22.0703.02

Umwelt-, Verkehrs- und Energiekommission
Basel, 1. Februar 2023

Bericht der Umwelt-, Verkehrs- und Energiekommission

zum Ausgabenbericht betreffend Ausgabenbewilligung für die Durchführung eines Varianzverfahrens und die Projektierung der Neugestaltung des Barfüsserplatzes

Abbildung 1: Projektperimeter

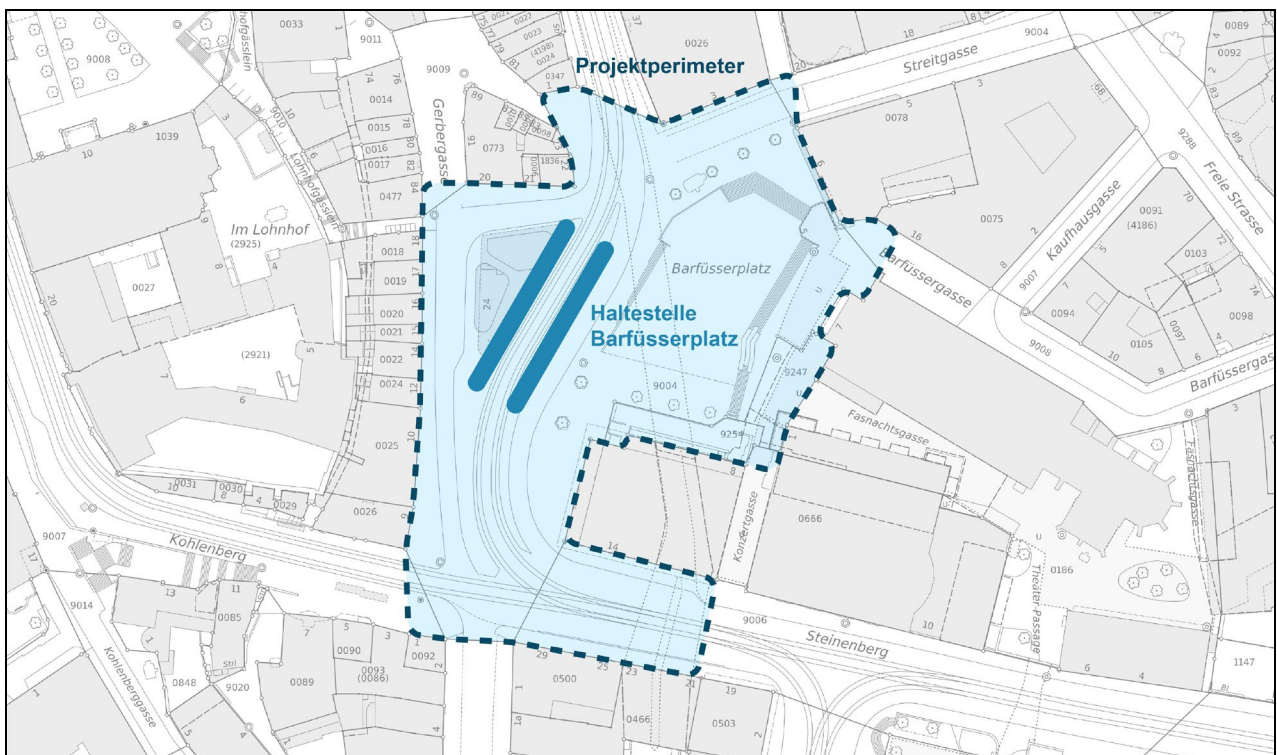
Der Projektperimeter umfasst den gesamten Barfüsserplatz und den unteren Teil des Steinenbergs (vgl. Abbildung 1).

Die Fahrbahnschlaufe, die den Platz auf Höhe Streitgasse quert, hat seit Einführung des Verkehrskonzepts Innenstadt deutlich an Bedeutung verloren. Sie nimmt anderen Nutzungen viel Platz weg. Der Regierungsrat möchte ihre Aufhebung deshalb als Vorgabe für den Wettbewerb definieren. Auf dem Barfüsserplatz sollen grundsätzlich nur noch Trams und Velos fahren; Fahrbahnen soll es keine mehr geben. Der Taxistandplatz – heute ein Hindernis bei der Zirkulation und beim Zugang zur Tramhaltestelle – soll in den Steinenberg verschoben werden, die Anlieferung für auf dem Barfüsserplatz stattfindende Anlässe via Freie Strasse und Gerbergasse erfolgen. Ermittelt worden ist basierend auf den Zufahrtswegen, Werkleitungen und Höhendifferenzen auch bereits ein möglicher Standort für eine unterirdische Velostation.

Die UVEK hat diskutiert, ob die Aufhebung der Fahrbahnschlaufe angemessen ist, hat dies doch zur Folge, dass die Zu- und Wegfahrten für die rund um den Barfüsserplatz ansässigen Betriebe via Gerbergasse und für Veranstaltungen auf dem Barfüsserplatz via Freie Strasse und Barfüssergasse bzw. Konzertgasse und Steinenberg erfolgen. Eine deutliche Mehrheit der Kommission stuft den Nachteil einer distanzmässig etwas weiteren Zu- und Wegfahrt gemessen am Gewinn, der mit der Aufhebung der Fahrbahnschlaufe für den Platz verbunden ist, als zumutbar ein. Sie weist darauf hin, dass die Anlieferung in dieser Zone nur zwischen 6 und 11 Uhr am Morgen erlaubt ist; ein gewisser Mehrverkehr in der Gerbergasse ist in dieser Zeit vertretbar. Zu verzichten ist auch auf eine baulich mögliche, aber verbotene Platzquerung, wäre ein Verbot doch schwer durchsetzbar. In ihrem Mitbericht fordert auch die BRK einen Rückbau dieser Fahrbeziehung.

Die UVEK wünscht sich – auch als Vorgabe an den Wettbewerb – einen grüneren und weniger stark versiegelten Barfüsserplatz, ohne dass die bespielbare Fläche stark und die Flexibilität der Bespielung substantiell reduziert wird. Dieses Anliegen deckt sich mit jenem der BRK, wonach der Platz weiterhin den grundsätzlichen öffentlichen Anforderungen gerecht werden, die Aufenthaltsqualität dank einem verbesserten Mikroklima gegenüber heute aber deutlich höher werden soll.

Der Wettbewerb muss das entsprechende Potenzial aufzeigen. Eine zentrale Vorgabe an die teilnehmenden Teams muss lauten, es sei unter den weiteren Rahmenbedingungen ein Maximum an Massnahmen zur Hitzeminderung, zum Regenwassermanagement (im Sinne des Schwammstadt-Prinzips) und an Grünelementen anzustreben. Aufgrund der Nutzung des Platzes und der Infrastrukturen im Untergrund handelt es sich dabei um eine herausfordernde Vorgabe.
